新竹縣政府工程查核代表照片表

工程名稱：光明六路天空纜線地下化與標誌共桿整併計畫

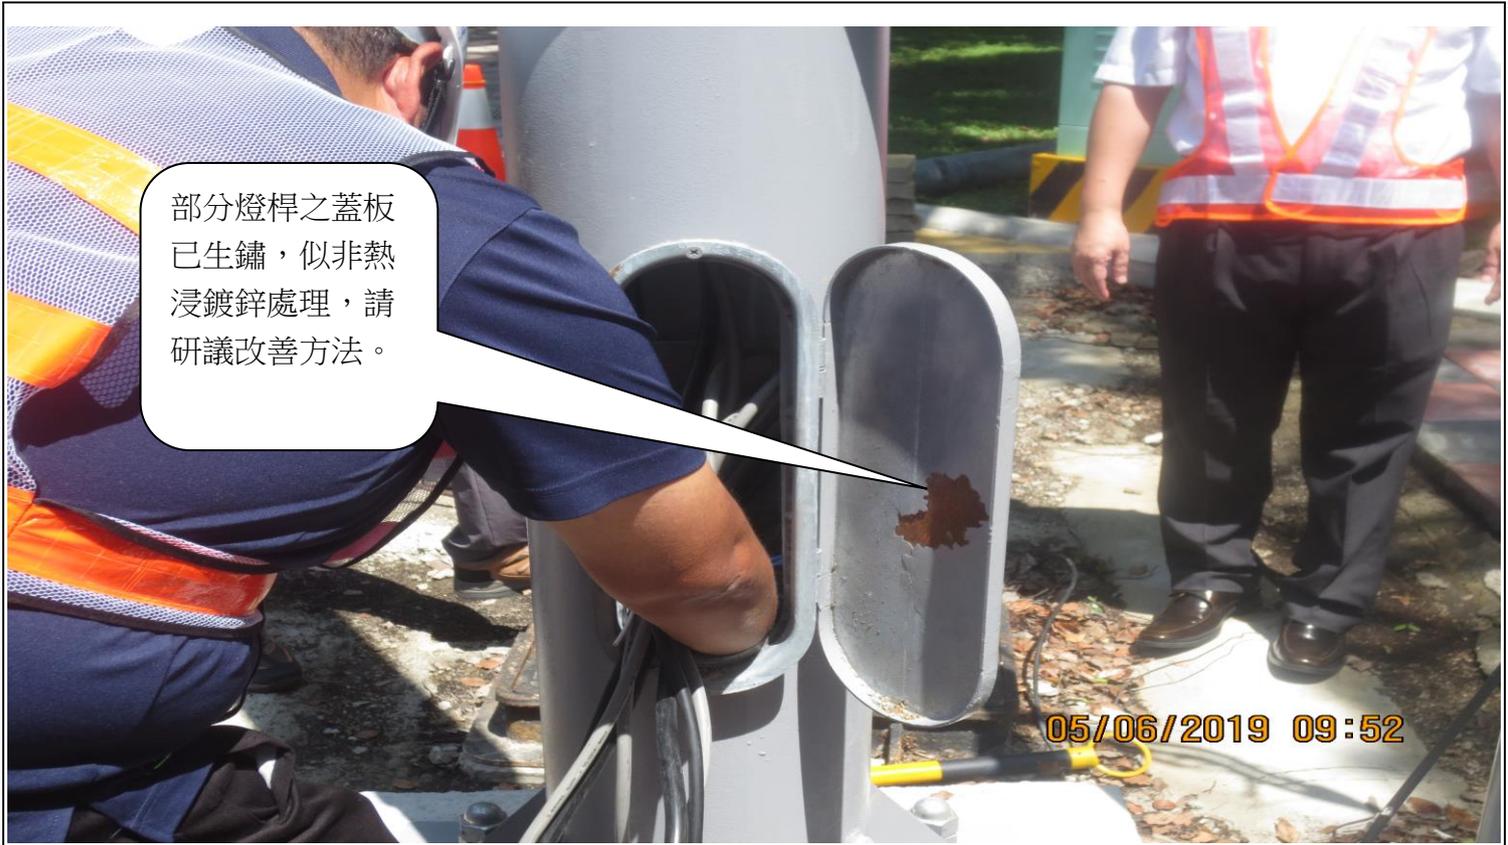
緣石鋪設不合規範。(光明六路中央分隔島前半圓之緣石，表面不平整)
